島根原子力発電所2号機 新規制基準への適合性確認審査の状況について

平成27年3月23日

中国電力株式会社

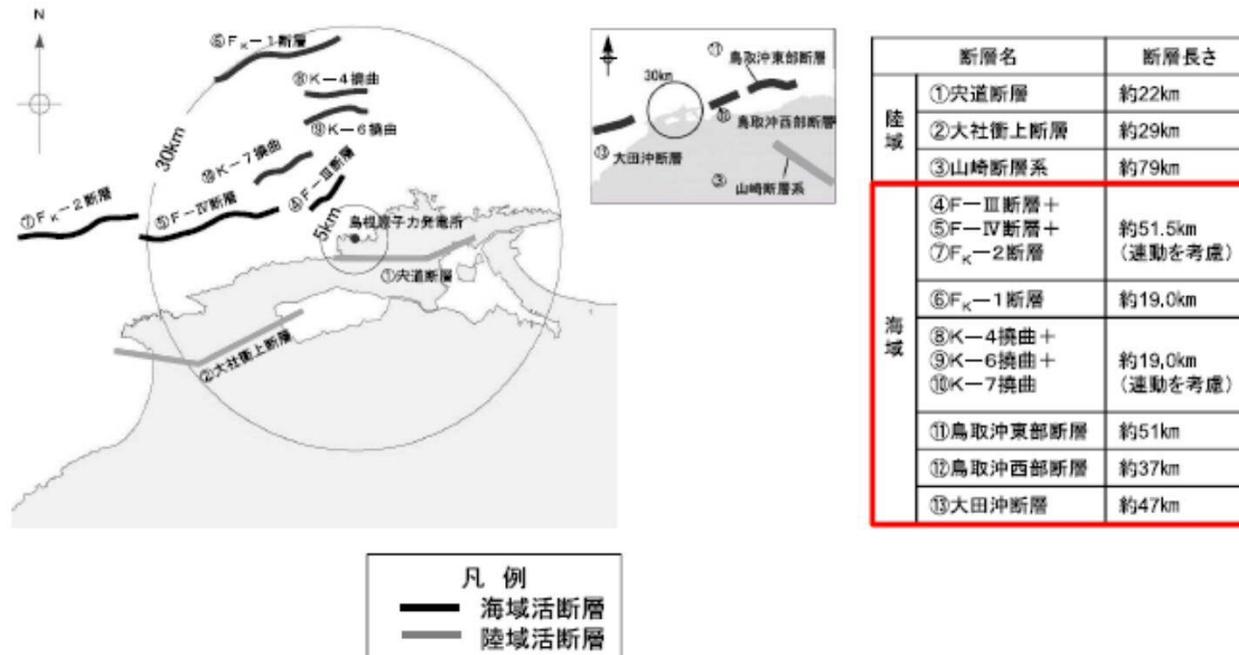
- 鳥取沖西部断層の西端や前面海域にある断層等のデータを拡充するようコメント。

- 島根原子力発電所敷地周辺海域の活断層評価について説明。

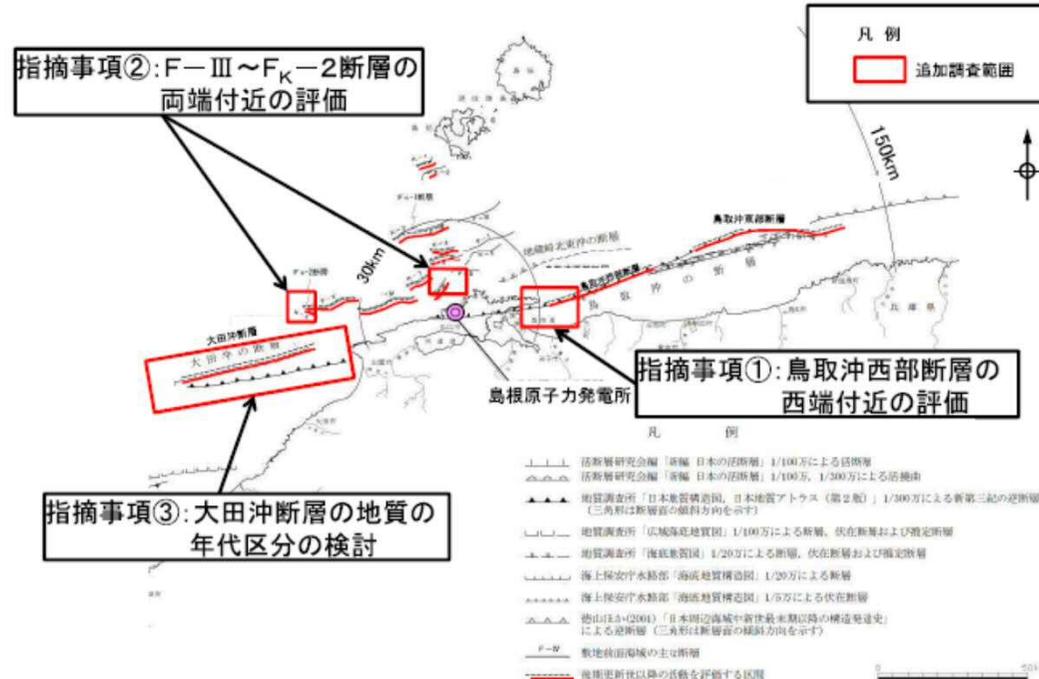
- 周辺海域における音波探査範囲の追加と地層年代区分を確認するための試料採取の検討についてコメント。また、陸域の宍道断層端部評価のデータ拡充についてもコメント。

- 第4回目の審査会合における原子力規制委員会からのコメントを踏まえ、当社からより精度の高い音波探査による追加調査の計画について説明。

＜参考＞宍道断層に係る地質調査の追加実施の概要

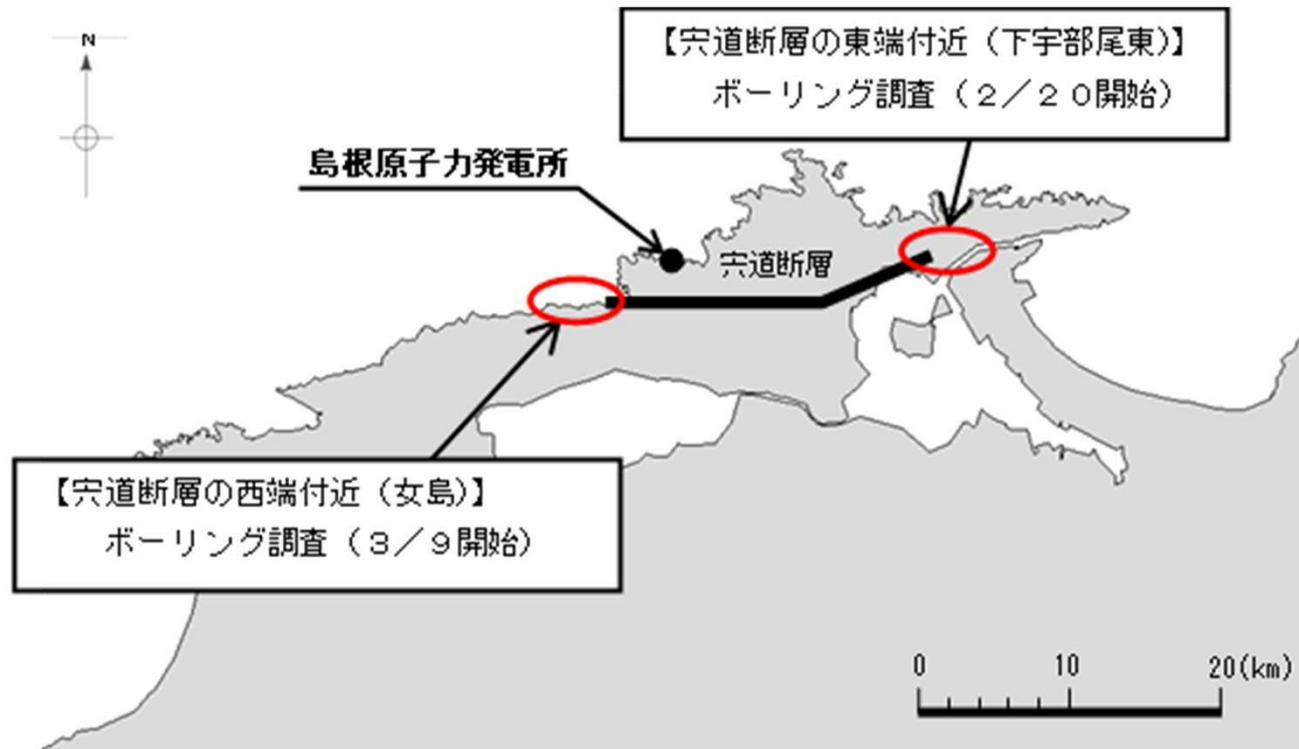
地点	コメント内容	対応方針
下宇部尾東	下宇部尾東のはぎ取り調査のうち、貫入岩付近の調査結果について、貫入岩の性状および堆積岩との接触関係について詳細な説明を行うこと。	ボーリング調査により、堆積岩と貫入岩の接触面から試料採取し、貫入岩の性状および堆積岩との接触関係を確認する。
男島以西	女島地点において、現時点のボーリング調査のみでは断層の存在が否定できないことから、追加のボーリング調査を検討すること。	複数のボーリング調査により、地層の急傾斜部および貫入岩と母岩の接触部において、断層の存否を確認する。

○「島根原子力発電所2号機 確率論的リスク評価(PRA)について」

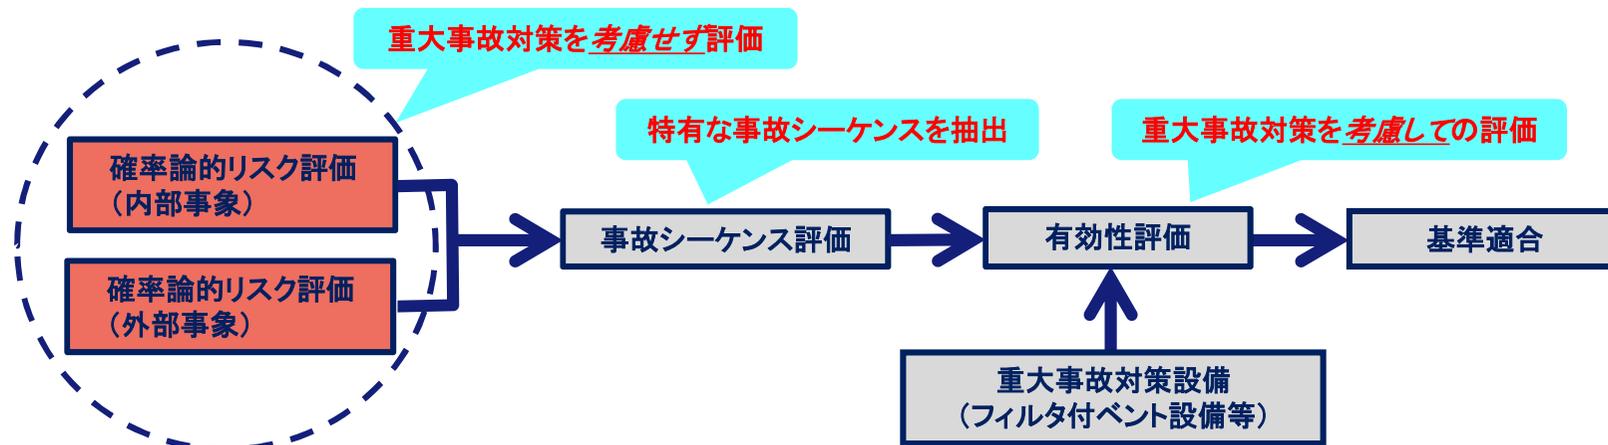
- 想定する事象の網羅性や評価手法の妥当性等に対して説明するようコメント。

- 機器故障や人的要因等、プラント内部の原因によって引き起こされる事象を対象とした内部事象PRAについて説明。（第9回目）
- 地震・津波といったプラント外部の原因によって起こる事象を対象とした外部事象（地震・津波）PRAについて説明。（第14回目）

○「島根原子力発電所2号機 格納容器フィルタベント系について」(第11回目)

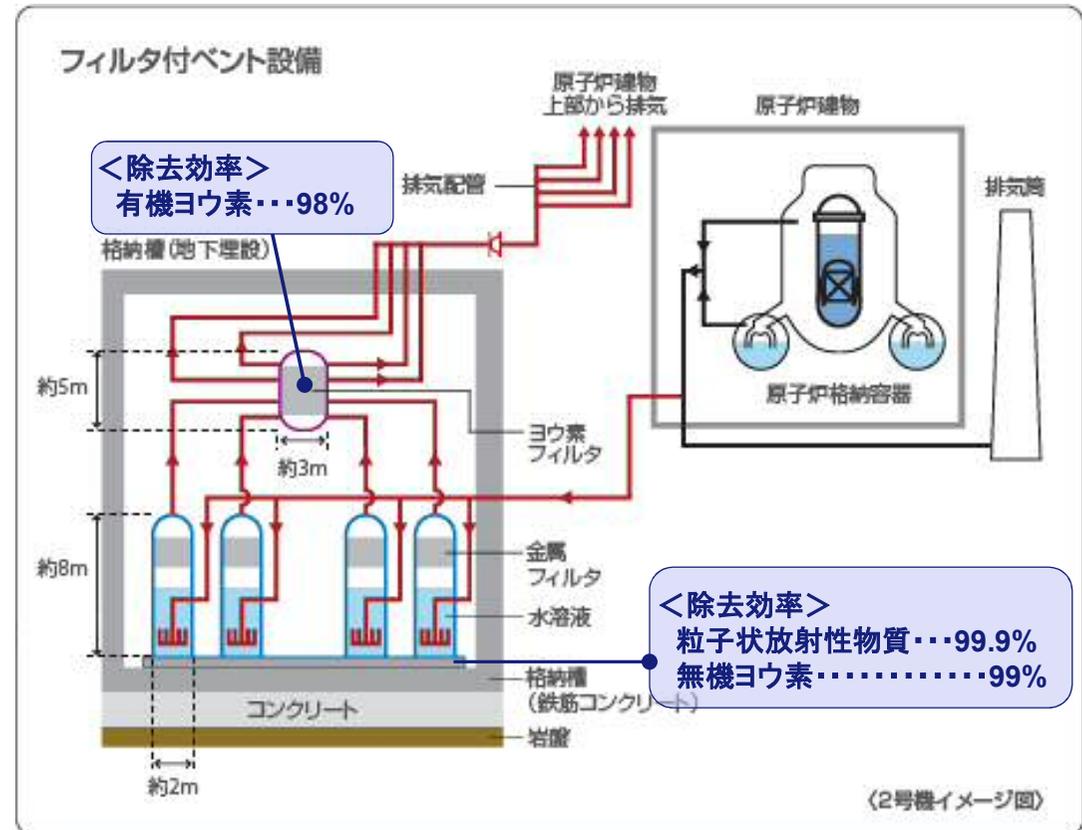
- 地下格納槽からの放射性物質の漏えい対策や放出口を原子炉建物上部とした理由などについて、より詳細に説明するようコメント。

- 事故により原子炉格納容器内の気体を大気へ放出(ベント)する必要が生じた場合に、フィルタを通すことで放射性物質を大幅に低減させ、圧力を下げる「フィルタ付ベント設備」を設置することとしている。
- 第11回目の審査会合では、フィルタ付ベント設備の概要、設計方針と仕様、性能について説明。

○「島根原子力発電所2号機 原子炉冷却材圧力バウンダリについて」(第32回目)

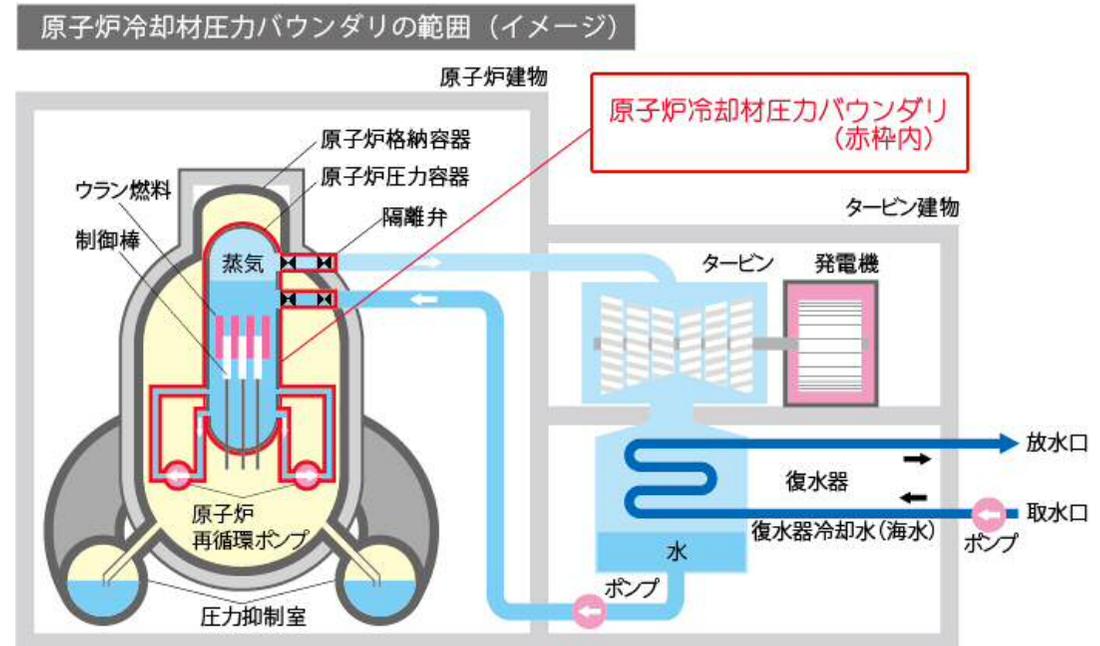
- 原子炉冷却材圧力バウンダリに含まれる設備の抽出方法や、設備の健全性の評価方法についてより詳細に説明するようコメント。

- 原子炉冷却材圧力バウンダリについて、その範囲設定に関する考え方と、範囲内の設備の健全性について説明。
